**ACTA  
SESION EXTRAORDINARIA N° 7**

- Observaciones a Ordenanza Plan Regulador Comunal de Pucón

## INFORME

ANT. : Estudio Actualización PRC  
Pucon; Acuerdos Sesión  
Extraordinaria 007/2013  
MAT. : Observaciones proyecto

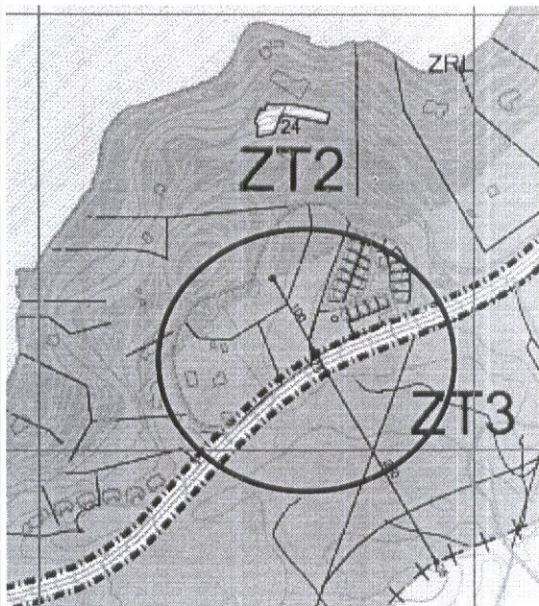
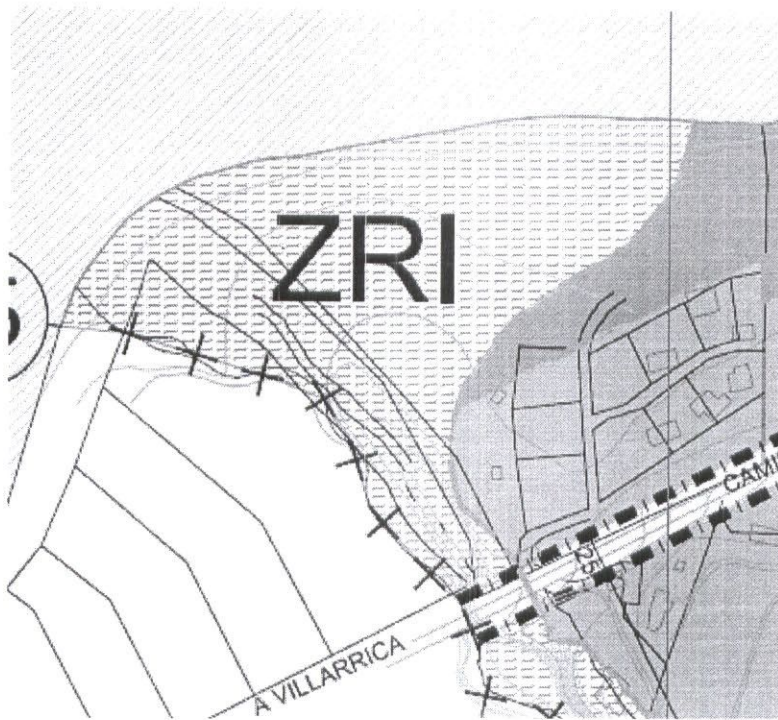
Caburgua:

No están definidas las vías 7 8 y 9

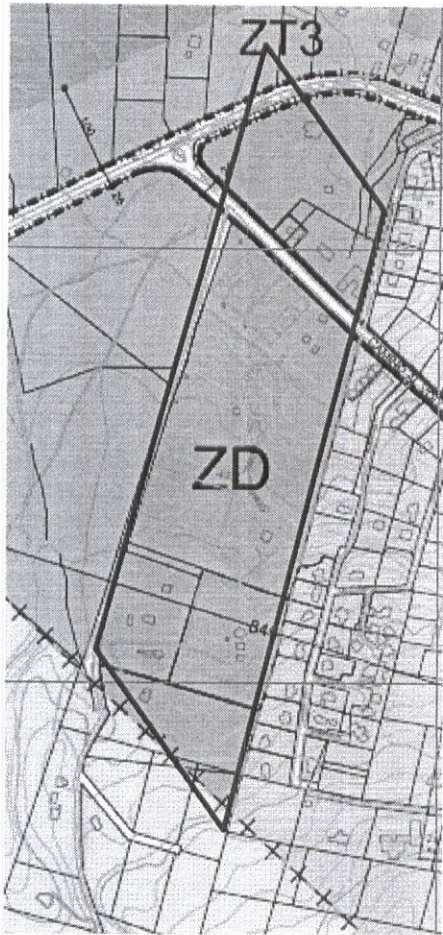
2. Graficar camino viejo a Pucón, y redefinir limite ZT3 en sector en función de esta vía

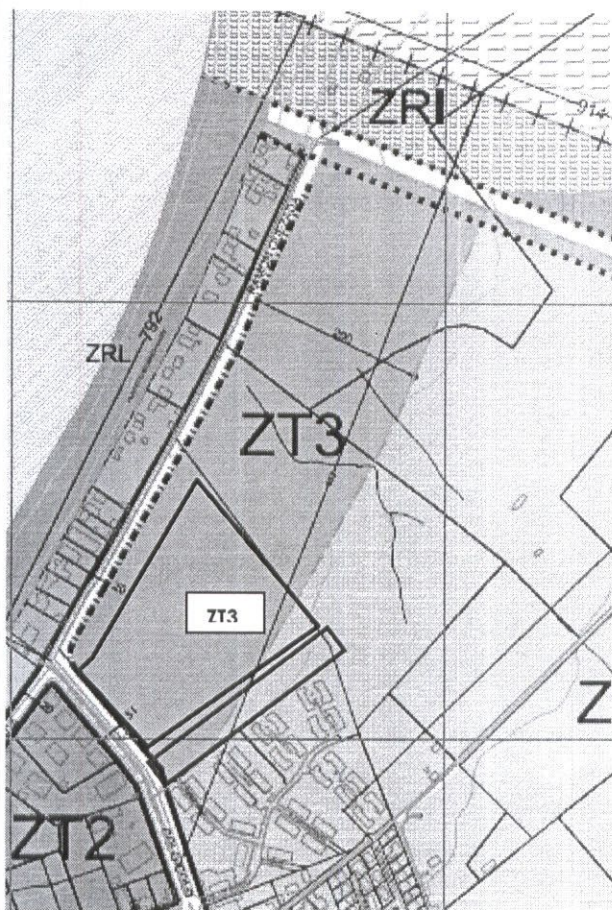
3. Ampliar ZT3 eliminando ZD entre limite urbano 13-12 y camino al Volcán

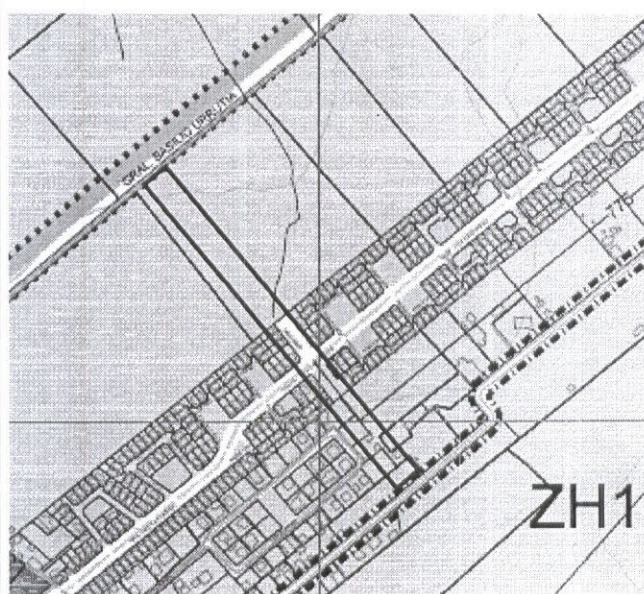
4. Ampliar ZH1 en reemplazo de parte de ZT3.

Mantener ZT3 en lo que actualmente corresponde a predio de SOCOVESA.

Graficar vía proyectada entre predio SOCOVESA y Parque Foresta (20 m)

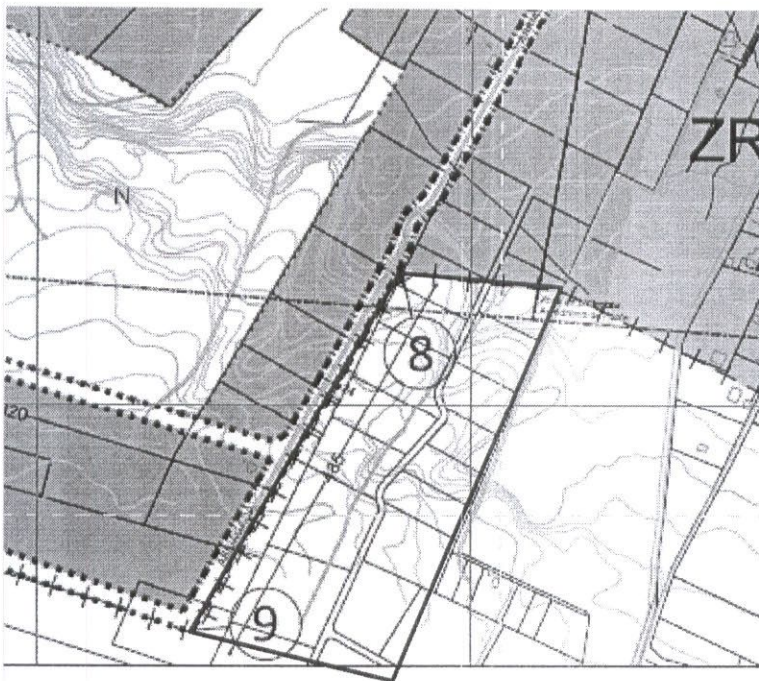
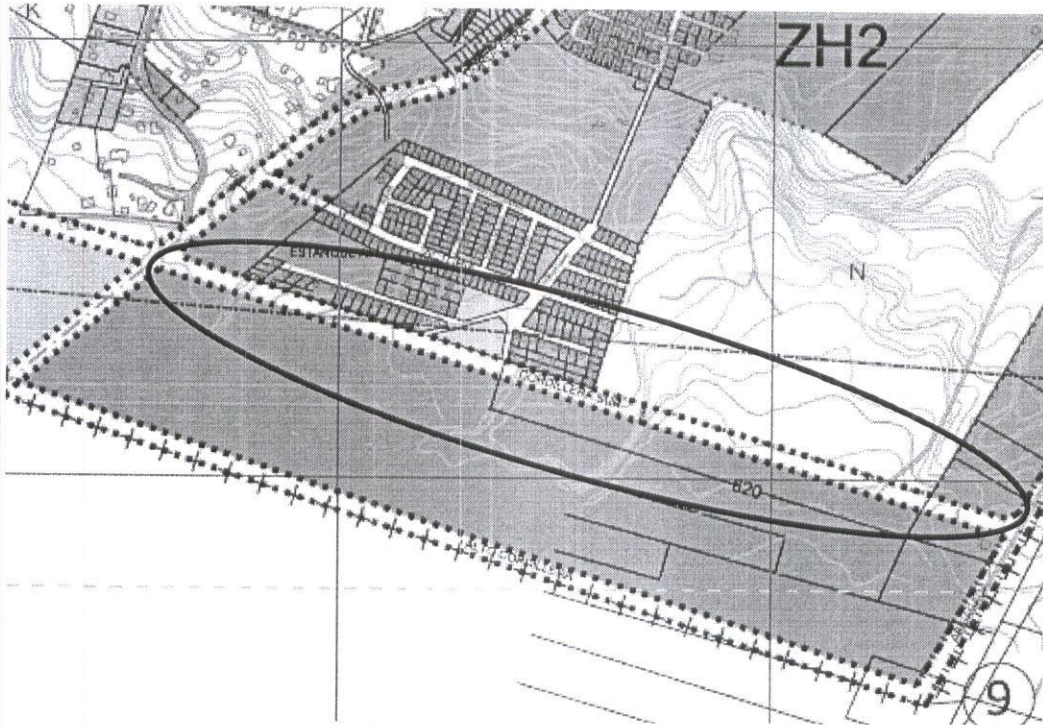
5. Proyectar calle ocho (Villa Los Castaños) entre proyección Urrutia y Las Rosas.

6. Eliminar tramo proyectado calle Cordillera Sur entre Cordillera y Arriagada.

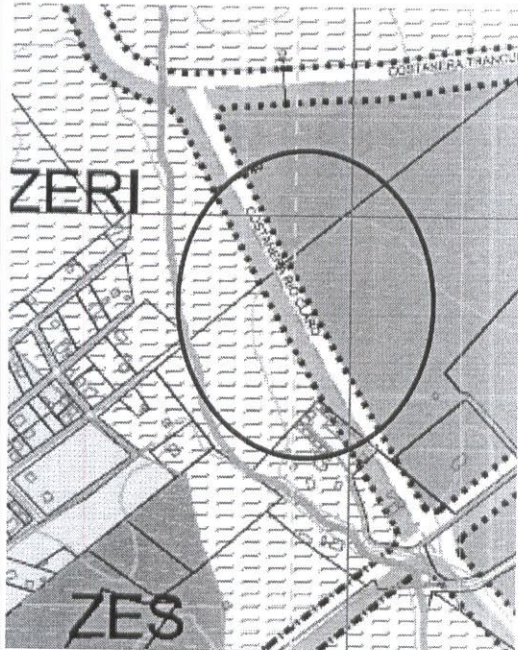
7. Modificar límite urbano vértices 9-8 y ampliar zona ZH2.

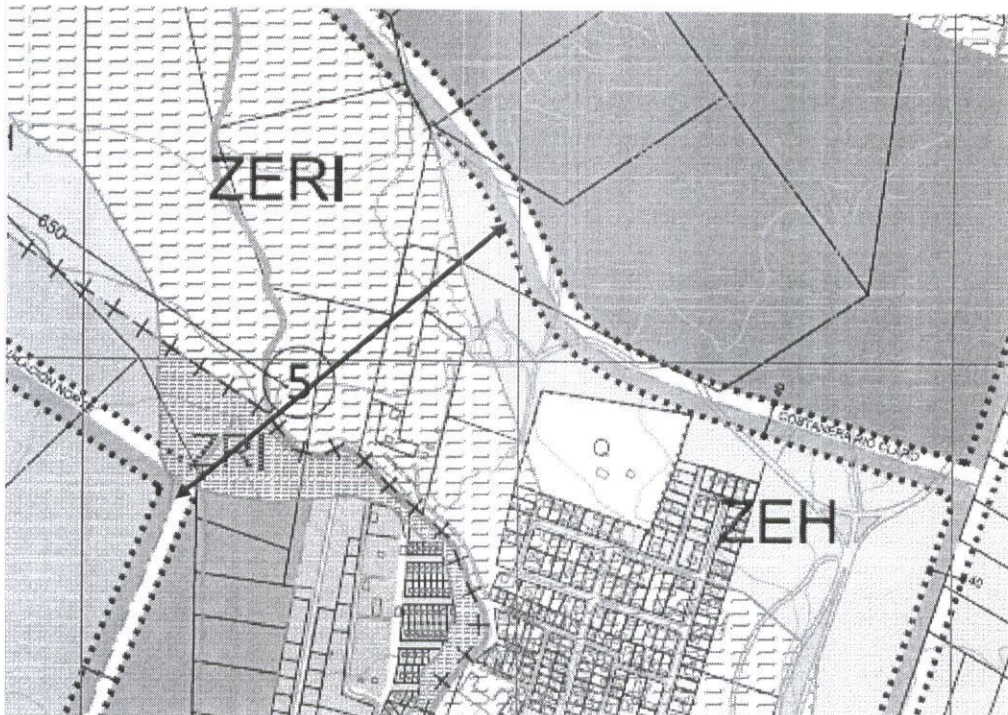
8. Eliminar tramo costanera Rio Claro entre Costanera Trancura y Camino Balsa Quelhue
